DE0328 – Compte rendu de de réunion de chantier du 04/02/2026

Client / Chantier : SDC LE GROS SAULE, 1-50, avenue de Savigny - 1-3, allée des Genêts
- F-93 600 Aulnay-sous-Bois

1.1 Compte rendu I.C. Ingénieurs Conseils

Figure 11 Reste RPE sur façade nord

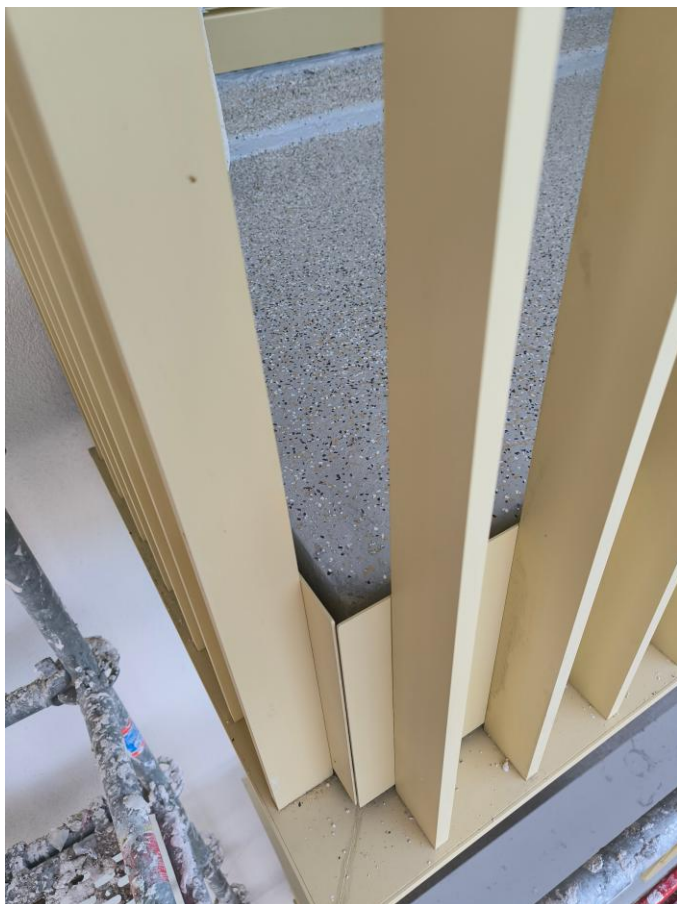
Figure 7 La peinture s'écaille

Figure 8 Fissure visible

Figure 9 La forme de pente semble insuffisante (façade sud)

Figure 10 Il reste RPE sur le support

Figure 13 Balcon au 6^e étage (façade est)

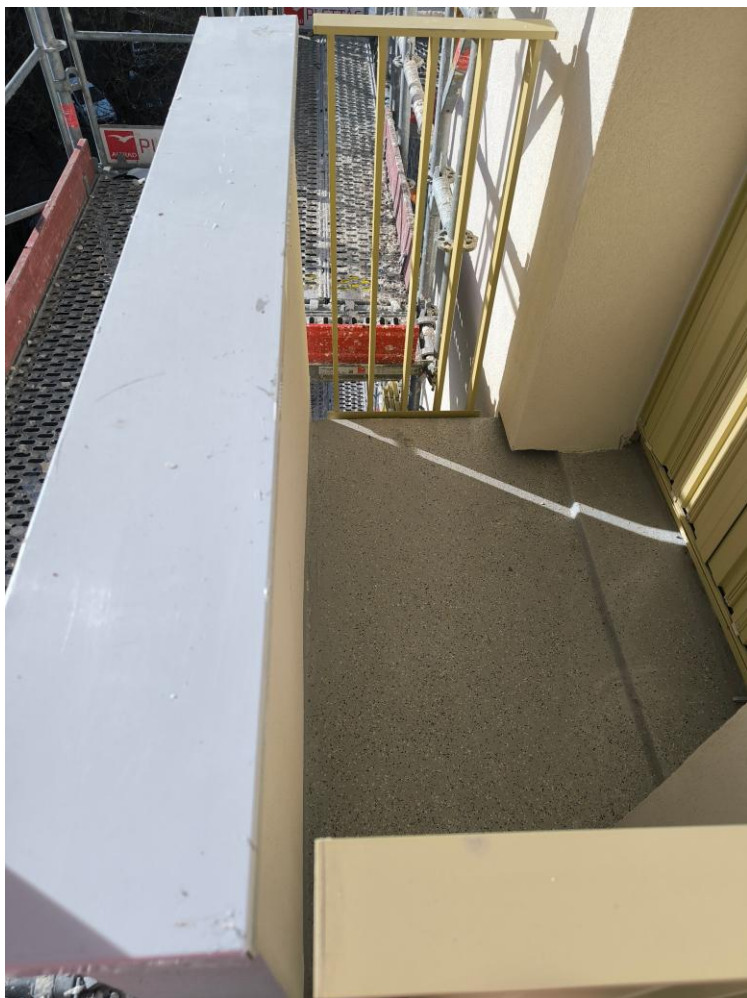
Figure 12 La peinture s'écaille en sous face des balcons au 6^e étage

Figure 15 Sous face de balcon au 8^e étage (façade nord)

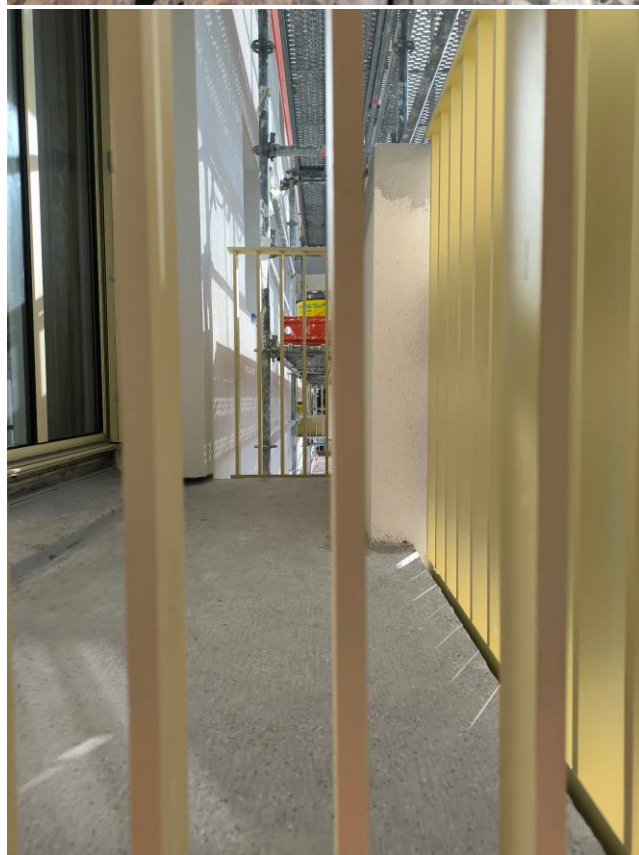
Figure 16 Purge mal réalisée

Figure 17 Purge non réalisée

Figure 18 Test d'un garde corps.

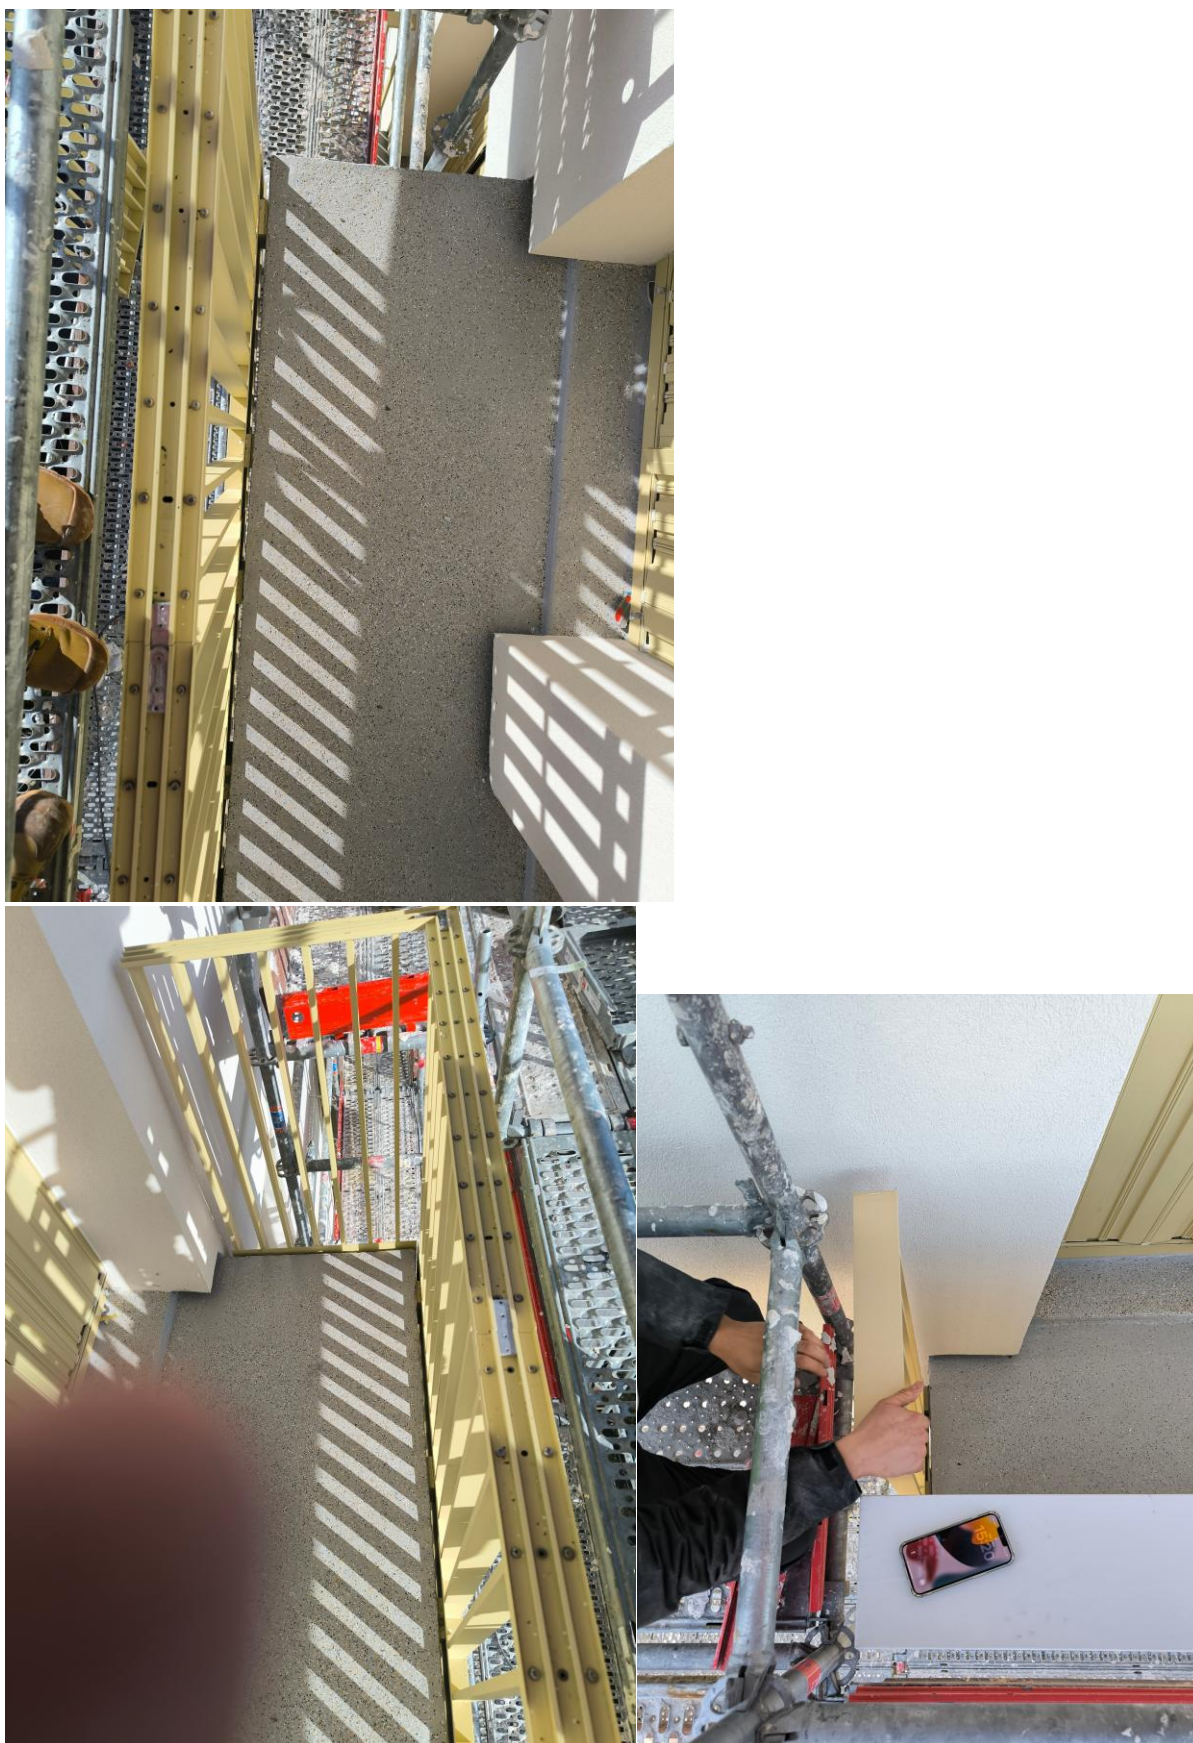
Le garde corps s'est fait défoncé avec 10 cm de jeu.

Bouygues doit proposer une mise à jour du process de pose de gardes corps avec les précisions vues avec Maison Cadiou, vérifier qu'il n'y a pas de problème de contreventement, vérifier que tous les gardes-corps du Bât A sont correctement posés.

Figure 20 Purge et nettoyage pas encore réalisé.

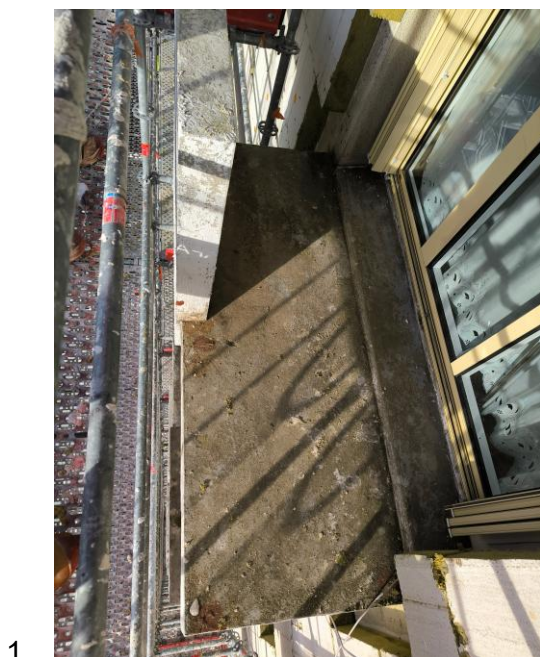
- Améliorer l'application du phasage de rénovation des balcons. Nous avons encore remarqué des balcons non purgés/ Nettoyés Bat 1.
- Vérifier tous les garde-corps du Bâtiment A, car un balcon a été testé, il était mal posé.
- Vérifier l'ordre des opérations de pose des gardes corps, la pose des plaques de réglage,
- Bouygues doit Envoyer le contrôle des points d'arrêt régulièrement et préciser l'ordre du contrôle des points d'arrêt pour le Bat. B. (par façade et/ou par groupe d'étage,

Figure 21 Purge en cours.
